Notat

Beskrivelse av tiltaket – Utfyllende info om volum,
areal og deponihøgder Konsekvensutredning
Fensfeltet mineralpark, fase 1

28.07.2025

Figur 1: Kartet viser avgrensning av Dagsrud-området og hvordan området kan utnyttes til mineralpark med plassering av tiltakene (industriarealer, deponi for fine masser og deponi for grove masser med areal for framtidig industri).

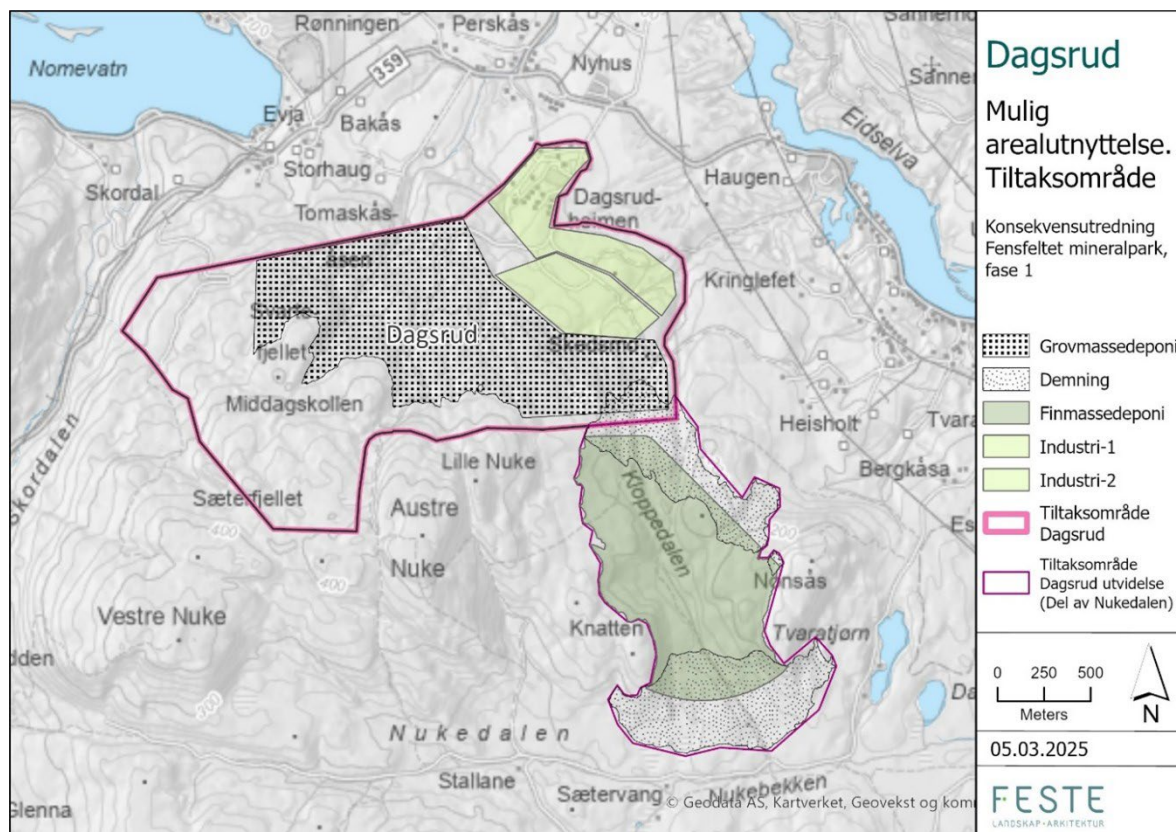
REN ber konkret om tilbakemelding på:

1) Størrelsen på de ulike **arealene** (daa eller km²) for hvert alternativ, med tilhørende **kotehøyder** – både for industriområdene og de ulike deponiene.

Dette svares ut i kapittel 1.1-1.2

Områdealternativ Dagsrud omfatter et utredet areal på omtrent 4,3 km²
